Znak sprawy: FZP.271.24.2024

Dotyczy: Postępowanie o udzielenie zamówienia publicznego pn.: „Zagospodarowanie terenu zbierania wód opadowych przy osiedlu 600-lecia jako ekoparku w ramach zadania „Czynna ochrona torfowiska na terenie gminy Murowana Goślina jako elementu ekosystemu miejskiego korytarza ekologicznego””.

Zamawiający w ww. postępowaniu na podstawie art. 284 ust. 1 i 2 ustawy z dnia 11 września 2019 r. Prawo zamówień publicznych (t.j. Dz. U. z 2024 r. poz. 1320) zwanej dalej „Ustawą” lub „Ustawą Pzp”, informuje o pytaniach i wyjaśnieniach treści Specyfikacji Warunków Zamówienia (SWZ):

ŚCIANA OPOROWA Z WEWNĘTRZNĄ STRONĄ LICOWĄ

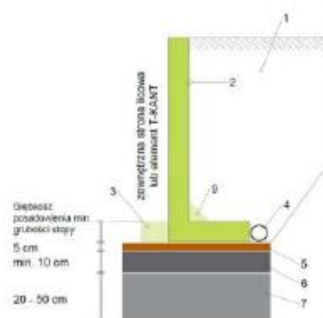
6. Prosimy o udostępnienie szczegółowych rysunków konstrukcyjnych ścianek oporowych.

1.5.5 ściany oporowe typu L prefabrykowane.

Sposób posadowienie i montażu

1. Zasyпка - grunt zasypkowy (żwir, pospółka)
2. System transportu: standardowo uchwyty transportowe, alternatywnie: tuleje montażowe lub kotwy itd.
3. W razie konieczności z ostrogą (przeciwstopą)
4. Drenaż
5. Wilgotna wylewka jastrychowa
6. Beton min. C 16/20 (XC2) zalecenie: konstrukcyjnie zbrojony
7. Materiał mrozoodporny np. żwir, pospółka
8. Zbrojona podpora: konieczna przy elementach z wewnętrzną stroną licową! Zalecenie: połączyć konstrukcyjne z poz. 6
9. Istniejące wzmocnienie przy elementach z zewnętrzną stroną licową/ nie dotyczy małych wysokości

Zostały one określone w specyfikacji strona 18-22.

STOPNIE BLOKOWE

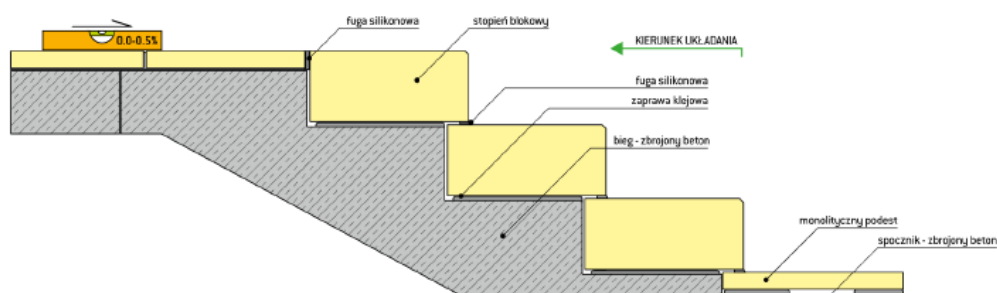
13. Prosimy o udostępnienie dokumentacji szczegółowej wykonania schodów terenowych nr 1 oraz nr 2.

Schody terenowe znajdują się w specyfikacji technicznej na stronie str. 31-36. Zostały tam określone poszczególne elementy i sposób montażu stopni.

Monolityczne bloki schodowe, zapewniające odpowiednią nośność, mogą być układane bezpośrednio na podbudowie.

■ MONTAZ STOPNI NA BIEGU

- Najpierw należy zamocować dolny spocznik, potem stopnie blokowe, a na końcu górny spocznik lub posadzkę.
- Wykonać fugowanie za pomocą elastycznego wypełnienia.
- Szczeliny między stopniami zamknąć zaprawą murarską lub tynkarską.
- Krawędzie biegu można otynkować lub wykończyć w sposób przewidziany projektem.
- W przypadku montażu schodów zewnętrznych, należy zachować odpowiedni spadek umożliwiający odprowadzenie wody.
- Szczeliny poziome między stopniami wypełnić fugą silikonową o dużej elastyczności.

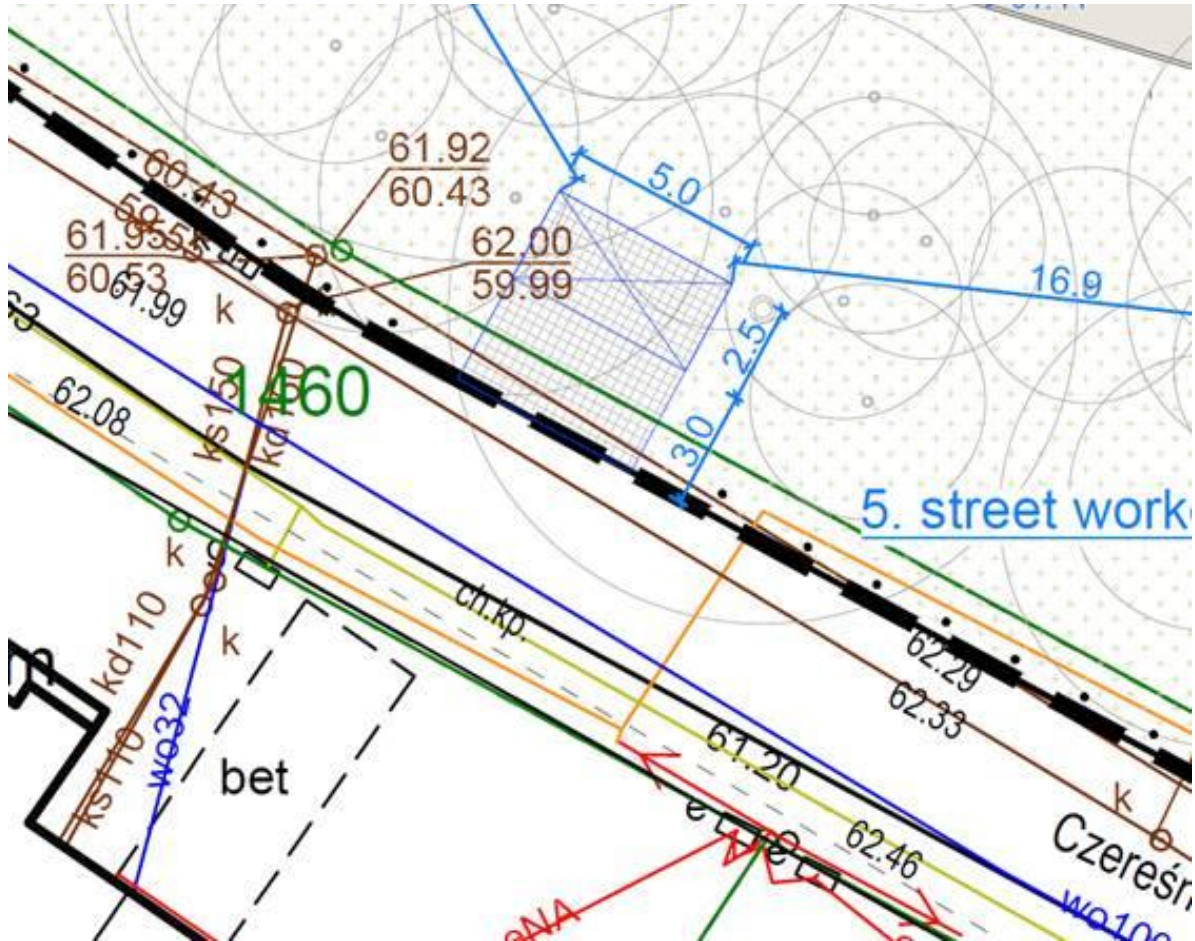
5. Zgodnie z rysunkiem PZT należy wykonać naprawę odcinka drogi oraz chodnika. Prosimy o udostępnienie przekroju konstrukcyjnego przez tę nawierzchnię.

Na PZT oznaczono naprawę chodnika i drogi jako detale A i B – znajdują się na rysunku Z03.
